Detaljplan för fastigheten Bytesgården 9 inom Haga i Umeå kommun, Västerbottens län

Ett förslag till detaljplan för fastigheten Bytesgården 9 har upprättats av Umeå kommun, Avdelningen fysisk planering. Syftet med planen är att skapa planmässiga förutsättningar för flerbostadshus. Därutöver säkerställs att bostadshusen utformas stadsmässigt och med material och formverkan som harmoniserar med kringliggande bebyggelse. För att möta översiktsplanens målsättning om fler bostäder i de centrala stadsdelarna är exploateringsgraden högre inom planområdet än i angränsande bostadsmiljöer. Syftet är även att minimera risken för översvämning då planområdet ligger i ett riskområde vid skyfall.

Planen handläggs med standardförfarande och har varit föremål för samråd under tiden 2022-06-21 – 2022-07-11. Samrådsrets, statliga och kommunala instanser, föreningar m.fl. har getts möjlighet att lämna synpunkter på förslaget. Följande skriftliga synpunkter har inkommit under samrådet:

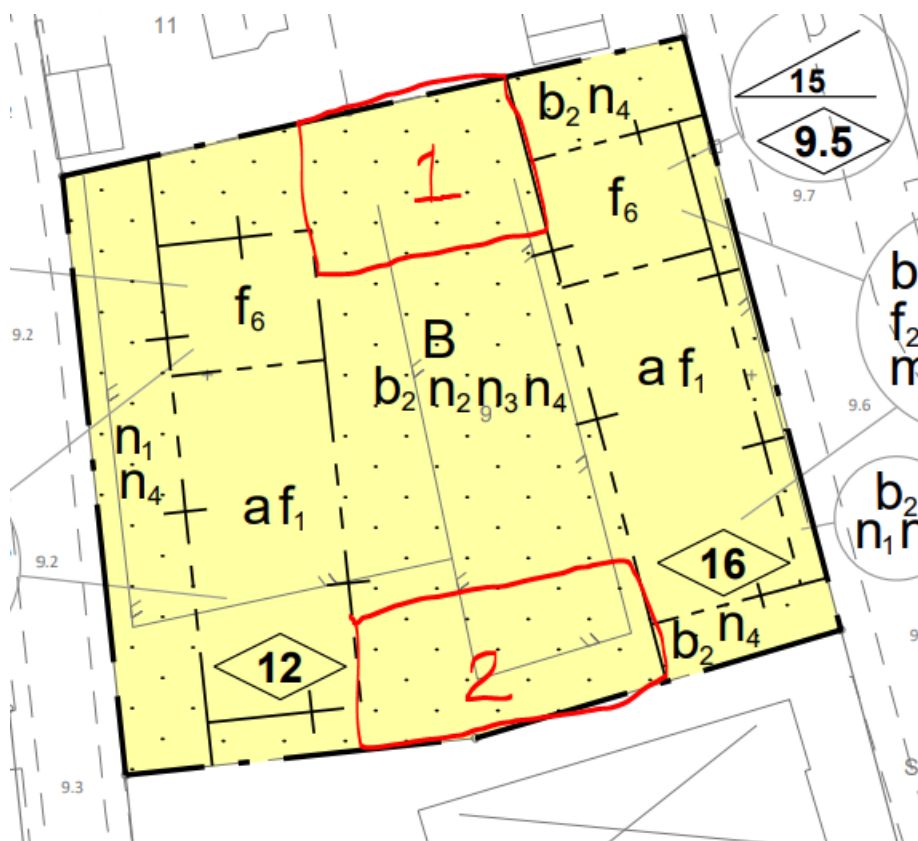
Vid placering av cykelparkering mot allmän platsmark är det viktigt att utrymmet mellan byggnaden och i det här fallet gångbanan är tillräckligt. I plankartan kan man utläsa att utrymme för cykelparkering (prickad mark) mot Rothoffsvägen är ca 4 meter vilket är tillräckligt för trafiksäkerhet och drift.

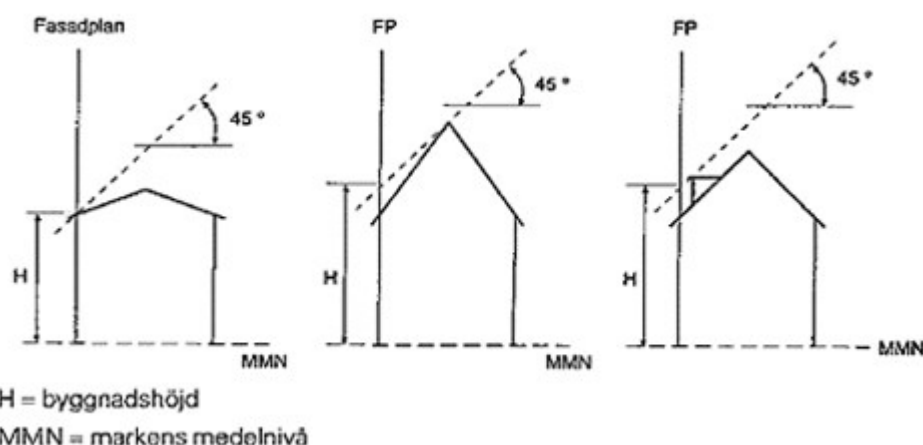
Trädgård/uteområde/lekplats utsätts för insyn från alla husen. All avkoppling, aktivering, lek och socialsamvaro på vår tomt kommer att upphöra och kännas otrevligt. Detta medför en betydande olägenhet för nyttjandet av fastigheten Bytesgärdet 10. Den privata gårdsmiljön blir helt en annan och upplevs mycket negativ. Vi får nu insyn från samtliga balkonger som är vända mot innergården på den byggnation som planeras. Dessutom stora fönster direkt mot oss från gavlarna på husen.

Direktinsyn från stort antal lägenheter på vår altan i sydvästläge. (2:a våningen)

4. *Detaljplanen reglerar att balkonger inte utförs på gavel i riktning mot norr. Placering av fönster regleras inte i detaljplan. Byggrätten för nedgrävt parkeringsgarage närmast fastigheter mot norr flyttas in 4,0 meter för att säkerställa att det inte uppstår några olägenheter för grannfastigheter.*
